Onderwerp	Aanvullende berekening grondwatermodel n.a.v. aanpassingen inrichtingsplan		
Project	Inrichting Fase 2 gebied Vledder Aa		
Opdrachtgever	5.1.2e		
Projectcode	138642		
Status	Concept 01		
Datum	24 april 2024		
Referentie	138642/24-006.110		
Auteur(s)	5.1.2e		
Gecontroleerd door	5.1.2e		
Goedgekeurd door	5.1.2e		
Paraaf	5.1.2e		
Bijlage(n)	I Ontwerp watersysteem rond Madeweg 7 (Vergunningstekening-D4-Nieuwe watergang.pdf, door Eelerwoude) II Schematische weergave ontwerp watersysteem bij Madeweg 7, ten behoeve van invoer in grondwatermodel III Berekende effecten op grondwaterstand en stijghoogte, ingezoomd op Madeweg 7 IV Berekende effecten op grondwaterstand en stijghoogte, hele gebied		
Aan	5.1.2e	5.1.2e	5.1.2e
Kopie

Het definitieve ontwerp is opgenomen in een nieuwe berekening met het voor dit project opgestelde MIPWA-grondwatermodel [ref. 1]. Dit rapport beschrijft de resultaten van deze toetsing. Dit rapport dient te worden beschouwd als een addendum bij het eindrapport [ref. 1] en dient te worden beschouwd als een definitieve en volledige beschrijving van de voorkeursvariant voor wat betreft het grondwater.

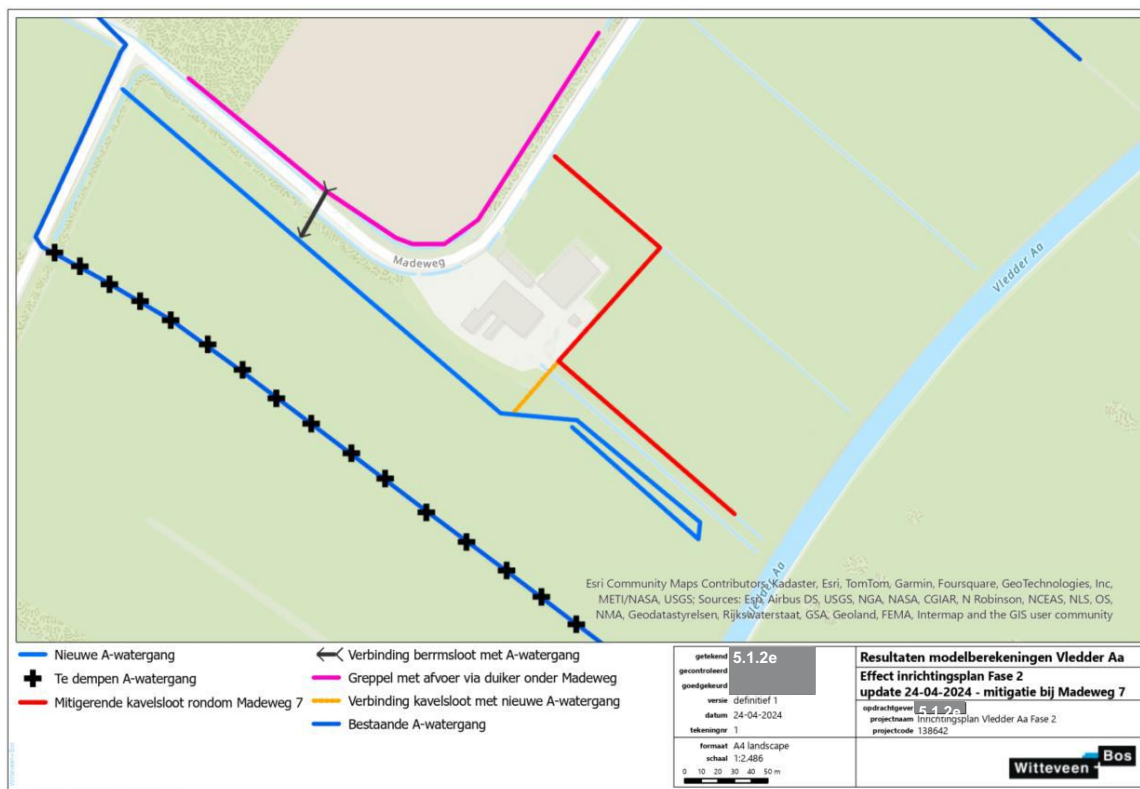
Rond de hoek van de Madeweg en de Heidemaatsweg is het ontwerp aangepast ten opzichte van [Ref. 1]. De wijzigingen ten behoeve van het definitieve ontwerp (DO) rond de hoek Madeweg - Heidemaatsweg zijn door Eelerwoude als volgt aangeleverd:

Het ontwerp rondom deze locatie omvat een aantal wijzigingen in het watersysteem. Deze wijzigingen zijn op onderstaande afbeelding op kaart weergegeven. Deze kaart is op groter formaat opgenomen als bijlage II bij dit rapport.

In het grondwatermodel zijn de volgende aanpassingen gedaan om het watersysteem conform het ontwerp mitigatie in te voeren:

- de bestaande A-watergang die wordt gedempt is uit het model gehaald;
- de nieuwe A-watergang is op de locatie uit het ontwerp in het model ingevoerd. Daarvoor is uitgegaan van de bodemhoogtes zoals in het ontwerp van Eelerwoude opgegeven, en een peil dat op enkele decimeters onder maaiveld staat (wintersituatie): verlopend van NAP +4,3 m bij de Madeweg tot NAP +3,8 m waar deze uitkomt bij de slenk;

- rondom het perceel behorende bij Madeweg 7 is een kavelsloot aangelegd (rood en oranje weergegeven in afbeelding 2.1). Deze kavelsloot is ingevoerd met een bodemweerstand van 1 dag, wat gelijk is aan de A-watergangen in het grondwatermodel. Dit betekent dat deze kavelsloot een goed onderhouden watergang is, met een voor een kavelsloot relatief brede bodem (0,5 m) en taluds van minimaal 1:2. Voor de bodemhoogte is uitgegaan van het ontwerp zoals opgesteld door Eelerwoude (bijlage I). Het peil is ingevoerd verlopend van NAP +4 m bij de Madeweg, tot NAP +3,8 m daar waar deze richting de slenk loopt;

- het met oranje weergegeven deel van de kavelsloot (zie Afbeelding 2.1) is een verbindingsdeel tussen de kavelsloot en de nieuwe A-watergang. Dit verbindingsdeel loopt onder het huidige Koepad door

(mogelijk middels een duiker) en zorgt ervoor dat de kavelsloot goed kan afwateren via de nieuwe A-watergang;

- de bermsloot langs de noordkant van de Madeweg is in het referentiemodel uit het model gehaald. Uit foto's zoals getoond in [ref. 4] van de situatie van afgelopen (natte) winter is te zien dat deze bermsloot in de huidige situatie niet ontwaterd. Het water kan in de huidige situatie niet weg, omdat het laagste punt in de bocht ligt;

- in het model waarmee het inrichtingsplan is doorerekend is de bermsloot vervolgens wel ingevoerd. Hiermee wordt gesimuleerd dat de bermsloot na het nemen van de mitigerende maatregel (verbinden bermsloot met nieuwe A-watergang, via duiker onder de Madeweg door) wel ontwaterd;

- om te voorkomen dat de verbeterde ontwaterende bermsloot verdrogend gaat werken in het aangrenzend Natura2000-gebied is bij een deel van de bermsloot de bodem en peil verhoogd tot circa 0,5 m -mv. Dit is gekozen op basis van iteratieve berekeningen. Het gaat om het meest westelijk gelegen deel van de bermsloot, circa 50 m van de met roze aangegeven deel van de bermsloot in afbeelding 2.1. In de praktijk wordt hier een drempel in deze bermsloot aanbracht zodat de bermsloot op de plek waar deze langs het Natura2000-gebied loopt geen verdrogend effect heeft.

Afbeelding 3.1 Berekend effect op de gemiddeld hoogste grondwaterstand (GHG) ten opzichte van de referentiesituatie

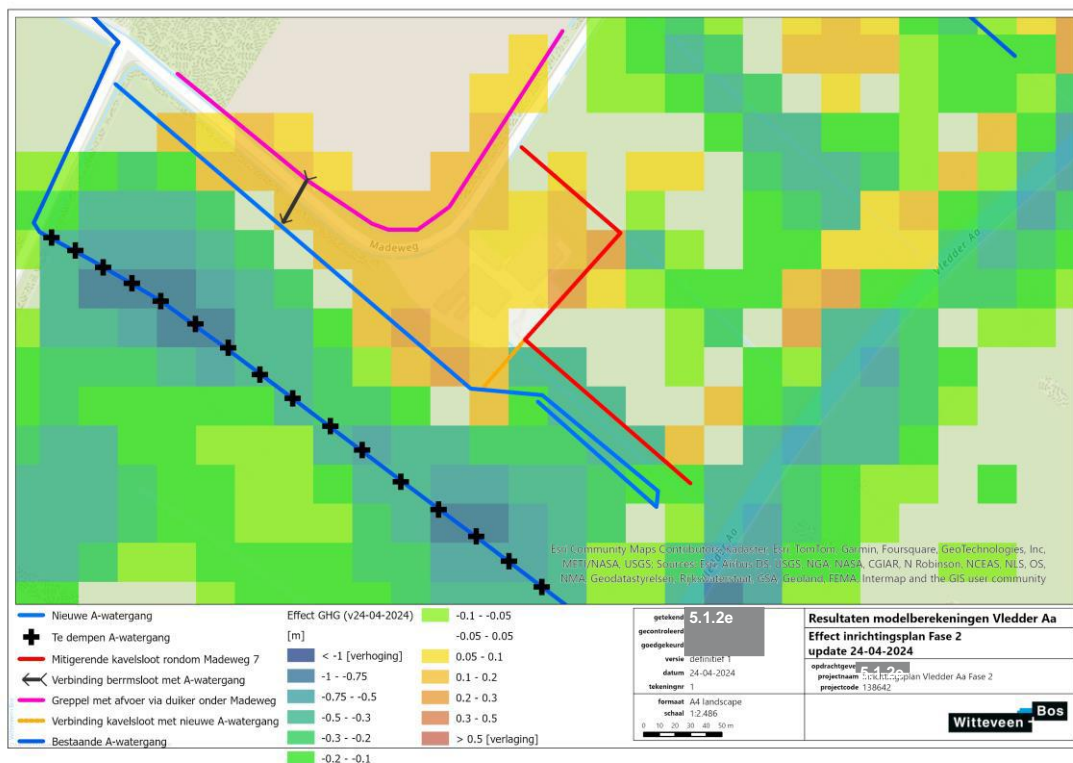
Afbeelding 3.1 toont het berekende effect op de gemiddeld hoogste grondwaterstand (GHG) bij de locatie waar de mitigerende maatregelen zijn ingevoerd. Het effect dat is weergegeven is de stijging van de GHG ten opzichte van het referentiemodel, waarin de huidige situatie is gemodelleerd. In onderstaande afbeelding is de GHG weergegeven, omdat dit de maatgevende situatie is voor grondwateroverlast. Het berekende effect is voor alle situaties (ook de gemiddeld laagste en de gemiddelde voorjaarsgrondwaterstand) op kaart weergegeven in bijlage III.

Uit de afbeelding blijkt dat de GHG als gevolg van de mitigerende maatregelen lager is berekend bij de Madeweg en bij het kavel van Madeweg 7 dan in de huidige situatie. Dit betekent dat het vernattende effect van het uitvoeren van het inrichtingsplan zoals beschreven in [ref. 1] door de mitigerende maatregelen langs de weg en rondom dit kavel teniet wordt gedaan, en dat er zelfs een wat lagere GHG te verwachten is op deze locatie. Waar de A-watergang wordt gedempt is juist een hogere GHG berekend dan in [ref. 1], hier wordt het natter.

Buiten het kavel en de Madeweg en de locatie waar de A-watergang wordt gedempt zijn de effecten gelijk aan de berekende effecten zoals gepresenteerd en beschreven in [ref. 1], en deze zijn hier dan ook niet verder behandeld.

Als gevolg van de mitigerende maatregelen die bij de Madeweg zijn opgenomen daalt de gemiddeld hoogste grondwaterstand (GHG) hier met circa 10 tot 15 cm ten opzichte van de huidige situatie (zoals berekend met het referentiemodel). In de bestaande situatie is er een knelpunt met de ontwateringsdiepte, deze voldoet op de ingemeten locaties niet aan de norm van een minimale ontwateringsdiepte van 1 m boven de GHG.

Er was in de huidige situatie zoals berekend met het referentiemodel geen knelpunt berekend voor wat betreft de ontwateringsdiepte van de bebouwing bij Madeweg 7. Als gevolg van de berekende daling van de GHG door de mitigerende maatregelen komt de grondwaterstand in de maatgevende situatie (GHG) nog iets verder onder maaiveld te liggen.

BIJLAGE: ONTWERP WATERSYSTEEM ROND MADEWEG 7, ONTWERPTEKENING EELERWOUDE

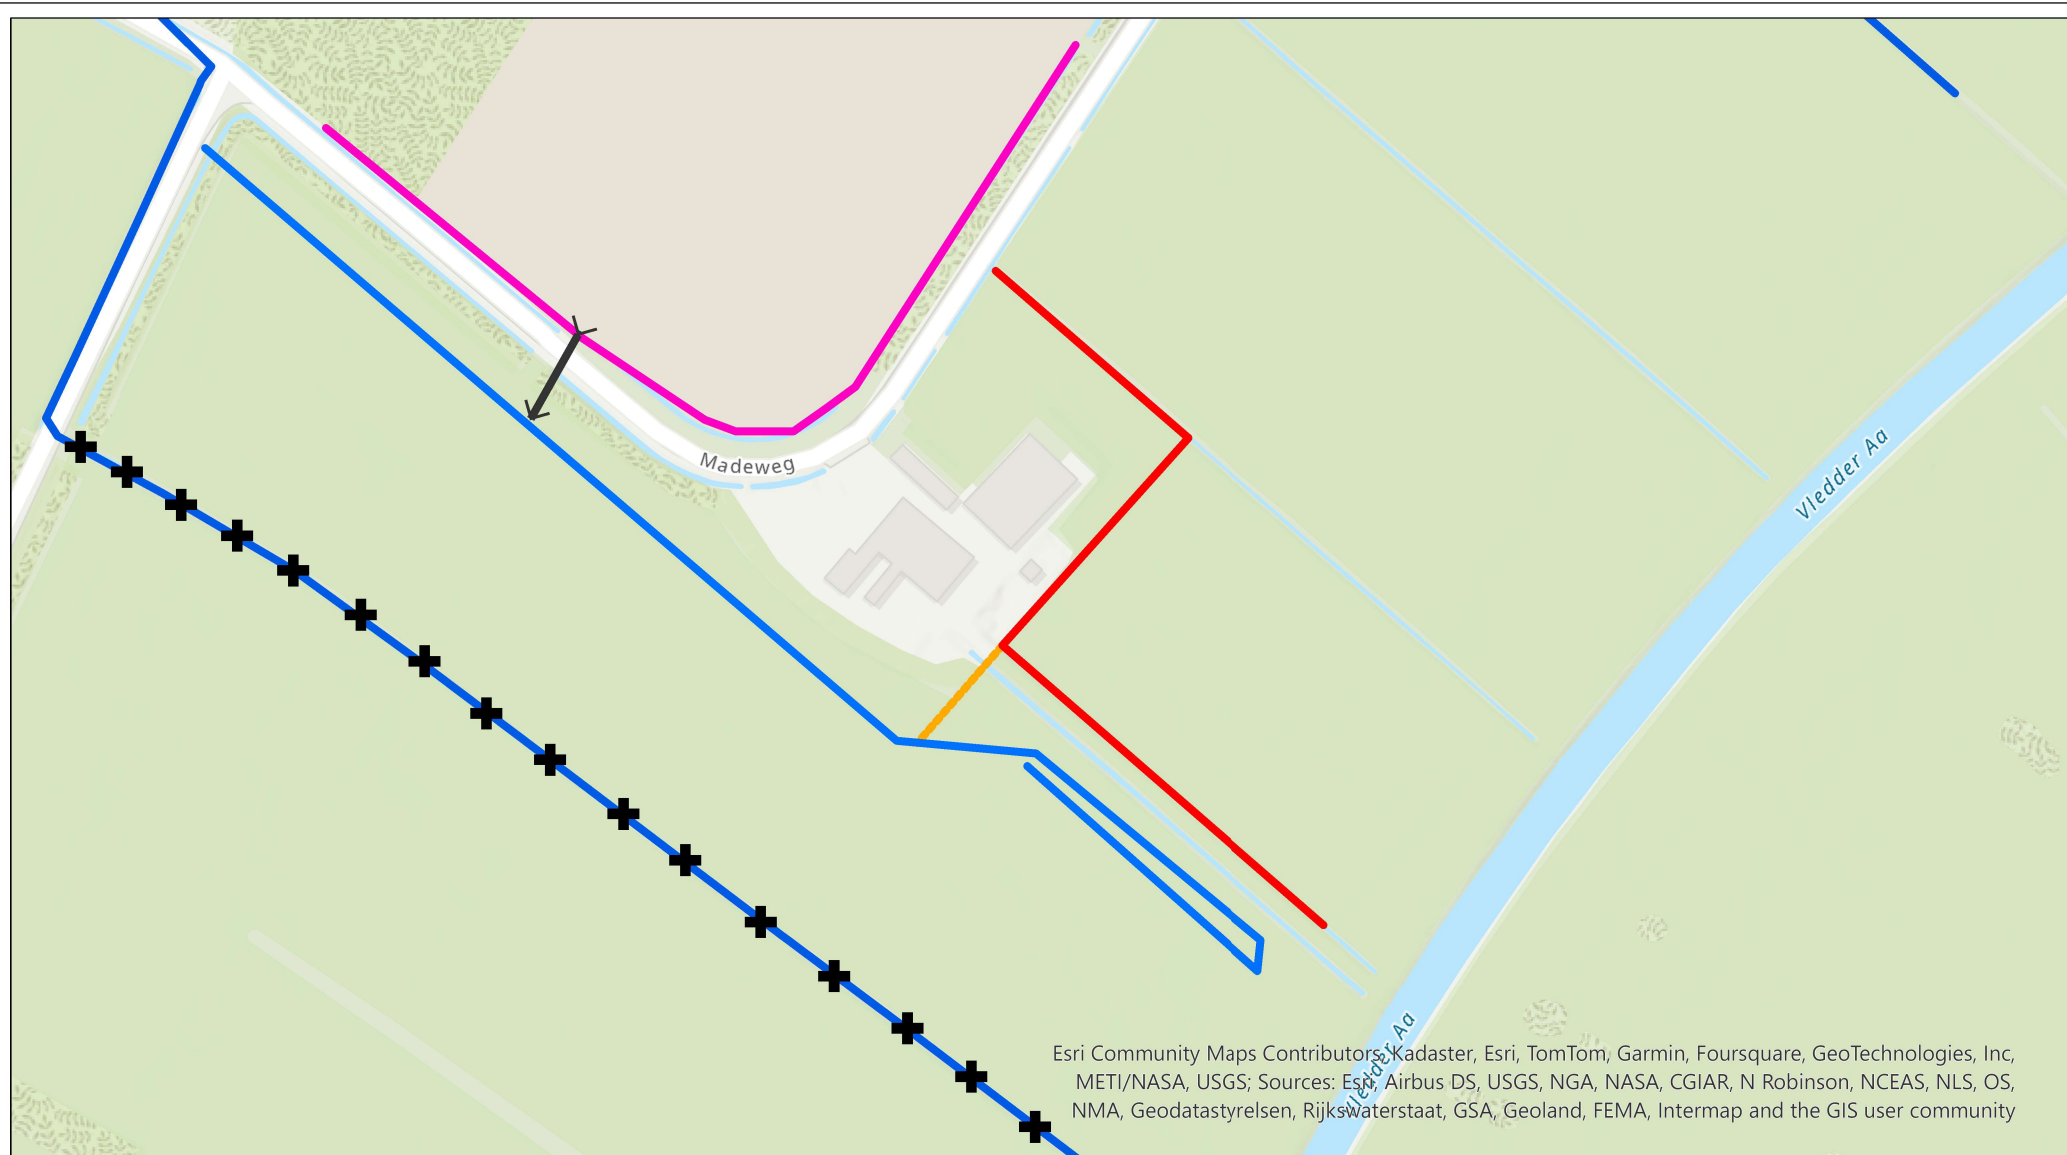
- ontwerp [Ref. 2] met tracé nieuwe hoofdwatgang, dwarsprofiellocaties en dwarsprofielen van zijwaterlopen. Zie ook bijlage I;
- Excel-bestand met dwarsprofielen in tabelvorm.
